MESTO PRIEVIDZA

Verejnému obstarávateľovi boli doručené žiadosti o vysvetlenie súťažných podkladov podlimitnej zákazky „ Rekonštrukcia Materskej školy v Prievidzi, Ul. J. Matušku “ zverejnenej vo Vestníku č. 44/2017 zo dňa 2.3.2017 pod číslom 2629-WYP.

K žiadostiam uvádzame nasledovné:

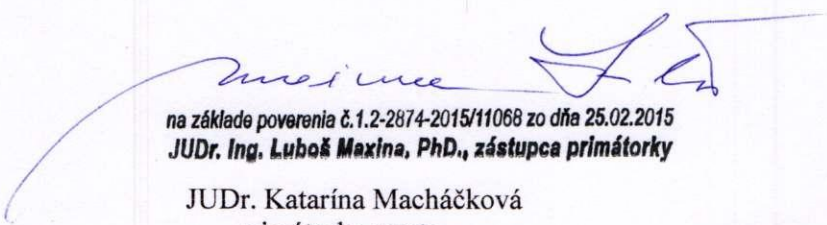
Otázka č. 3.

v so 16Szl.3 Stavebné úpravy a rekonštrukcia sa nachádza položka č. 125 Dodávka a montáž stien a priečok spojených skrutkovaním výplň HPL laminát hr.16mm - ozn. dp/1 v počte 2,52 ks. V prílohe č. 5- STAVEBNÉ VÝROBKY je uvedené množstvo 4 ks.

Odpoveď:

Do výkazu výmer sa dopĺňa v časti - 767 -Konštrukcie doplnkové kovové v riadku č. 125 Dodávka a Montáž stien a priečok ozn. dp/1 v počte 4 kusy nasledovne:

125	K	767122111,1	Dodávka a Montáž stien a priečok z spojených skrutkovaním výplň HPL laminát hr. 16 mm - ozn. dp/1	ks	4,000
-----	---	-------------	---	----	-------

Nezahrnuté práce, montáže a demontáže stien v týchto položkách sú vykázané a sú súčasťou výkazu 16Szl,5a Zdravotechnika – HZS Hodinové a zúčtovacie sadzby - riadok 81 ...Stavebno-montážne práce náročné ucelené - odborné...ostatné.... v počte 64 hodín.
